## Ministero della Transizione Ecologica

**OGGETTO: [ID\_7330] “Variante localizzativa dell'elettrodotto 380 kV “Pantano-Priolo” tra i sostegni 76 e 82 ed opere connesse”.**

### **Nota tecnica.**

Figura 1 - Il sito, il tracciato esistente e la variante

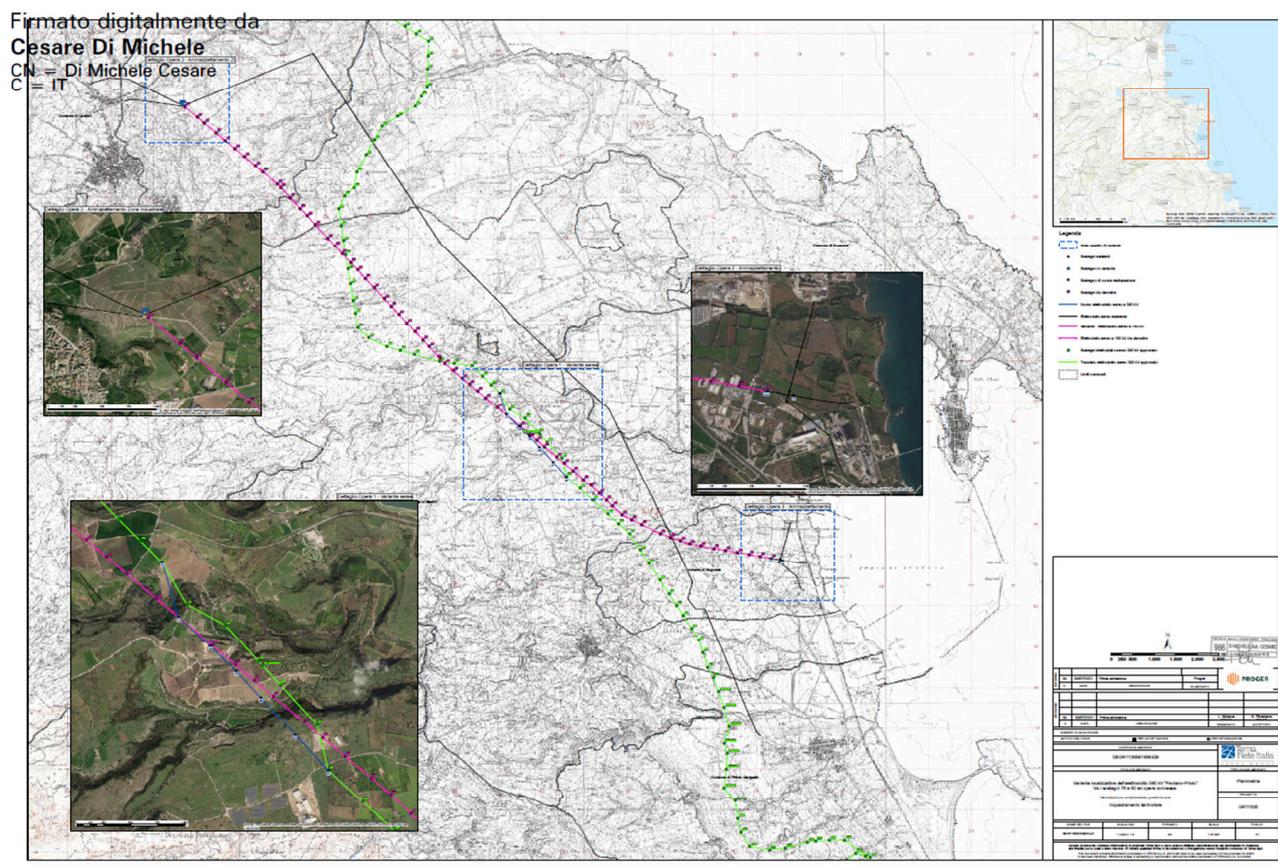
I comuni interessati dall’opera, Carlentini, Augusta e Melilli, ricadono nella provincia di Siracusa. (Planimetria - Fig.1).

- Il nuovo tratto aereo, elimina l’interferenza del sostegno 79 e delle adiacenti campate con l’area archeologica di Contrada Fossa e Pantalone. Inoltre, non interessa zone di importanza storica, culturale o archeologica ai sensi degli artt. 10 e 136 del D. Lgs.42/2004. Interessa, come il precedente progetto approvato, “aree e siti di interesse archeologico” vincolate ai sensi dell’art.142 lett. m) del D.Lgs. 42/2004”. Il sostegno 73/A dell’elettrodotto “Lentini RT - Megara RT” sito nel Comune di Augusta ricade in “aree e siti di interesse archeologico” vincolate ai sensi dell’art.142 lett. m) del D.Lgs. 42/2004”. Il sostegno 10/A della linea “Lentini RT - Megara RT” ricade in aree individuate quale “immobili ed aree di notevole interesse pubblico sottoposte a vincolo paesaggistico ex art.136, del D.Lgs. 42/2004 s.m.i.” La parte di elettrodotto Lentini RT - Megara RT da demolire, interferisce direttamente con aree individuate quale “immobili ed aree di notevole interesse pubblico sottoposte a vincolo paesaggistico ex art.136, del D. Lgs. 42/2004 s.m.i.” con 4 sostegni e con 5 sostegni “aree e siti di interesse archeologico” vincolate ai sensi dell’art.142 lett. m) del D. Lgs.42/2004.

si ritiene che la proposta di modifica del Progetto *“Variante localizzativa dell'elettrodotto 380 kV “Pantano-Priolo” tra i sostegni 76 e 82 ed opere connesse”* non determini impatti ambientali significativi e negativi e che pertanto sia ragionevolmente da escludere la necessità di successive procedure di Valutazione di Impatto Ambientale, nel rispetto delle prescrizioni del DM 352 del 28/11/2013, ove applicabili e delle misure previste per prevenire ed evitare i potenziali impatti residuali per la fase di cantiere illustrate nella citata nota tecnica acquisita con prot. 12233/DVA del 15/05/2019.
